Numéro 3/2008

Remplacer maintenant les amortisseurs BPW par leurs nouveaux modèles.

Les nouveaux amortisseurs BPW

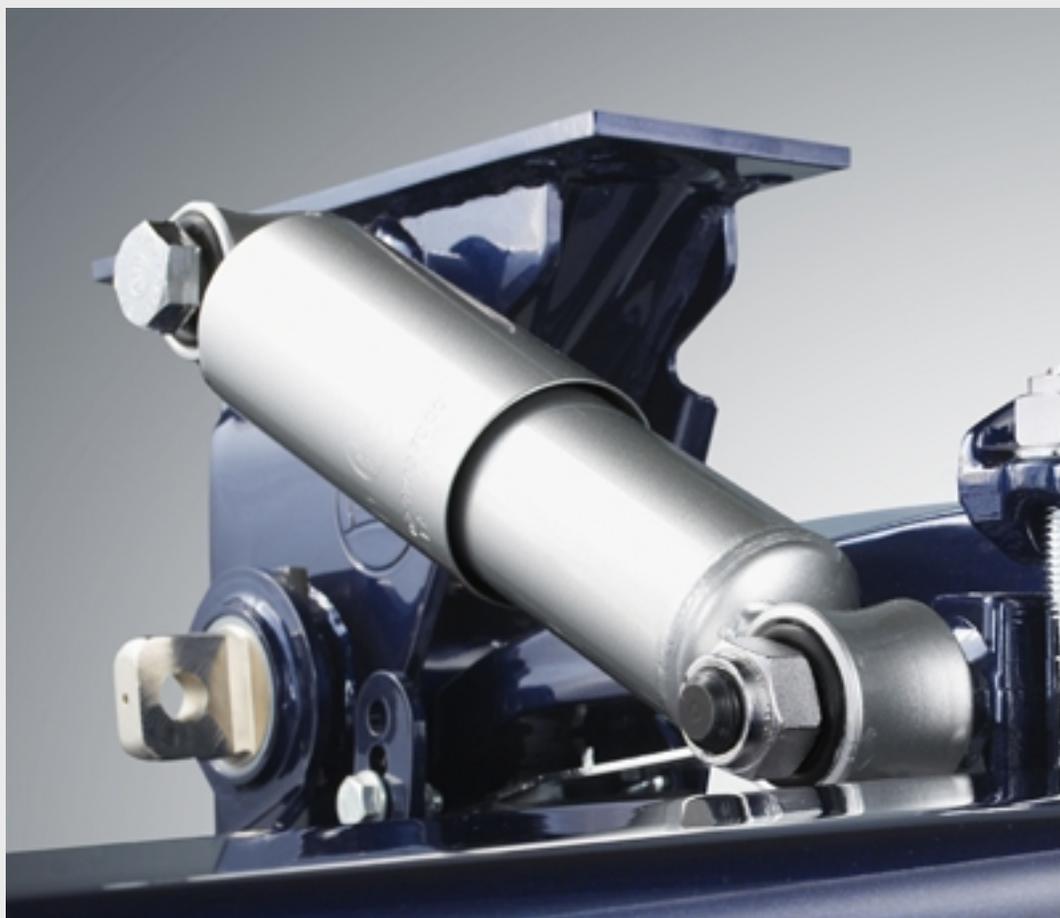
Le perfectionnement technique de ces amortisseurs BPW qui ont fait leurs preuves a permis l'apport d'avantages supplémentaires

- Excellentes propriétés d'amortissement grâce à une optimisation des caractéristiques techniques et à une meilleure réponse à ces propriétés
- Espace de montage optimisé grâce à un diamètre de tube réduit de 82mm à 75mm (de 72mm à 65mm pour le tube inférieur)
 - Allègement d'environ 1 kg (par essieu)
- Dimensions de montage et de raccordement identiques par rapport aux modèles précédents garantissant un remplacement à 100 %

- A noter qu'il convient de procéder à une modification par essieu (2 amortisseurs identiques par essieu)
- Toutefois un équipement différent dans le véhicule est admis
- Les « anciennes » variantes connues ne se feront plus et seront toujours remplacées par les nouvelles variantes
- En l'occurrence : moins de variantes, un entreposage et une identification simplifiés
